施工图变更（修改）通知单
NOTIFICATION OF DRAWINGS MODIFICATION

编号 NO.: 01

全州县才湾镇水月岩初级中学
新建2#教学综合楼建设

根据审图公司的审查意见

无障碍卫生间大样图 1:50

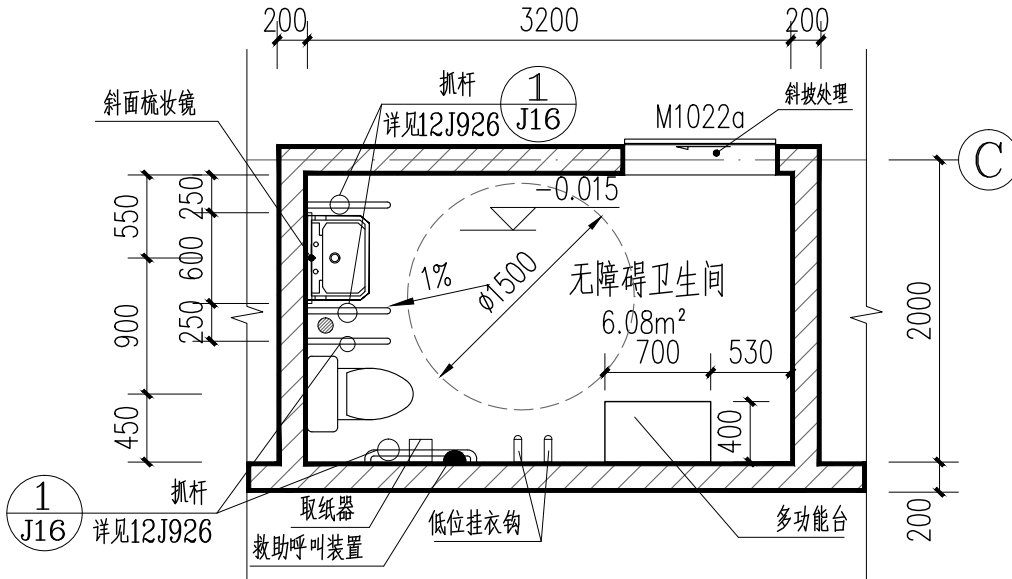
五、2#楼梯间改为无障碍楼梯间，1#、2#楼梯间下部净高不足2米时均增加设置防护措施，详见附图。
六、无障碍卫生间的洗手盆距墙边尺寸原设计500，现修改为550，洗手盆上增加斜面梳妆镜，
详见下图。

注：洗手盆做法参见12J926 ⑪，面层采用大理石面板，斜面梳妆镜宽度600，高度800，底距洗手盆台面高200，做法参见16J914-1 ②。
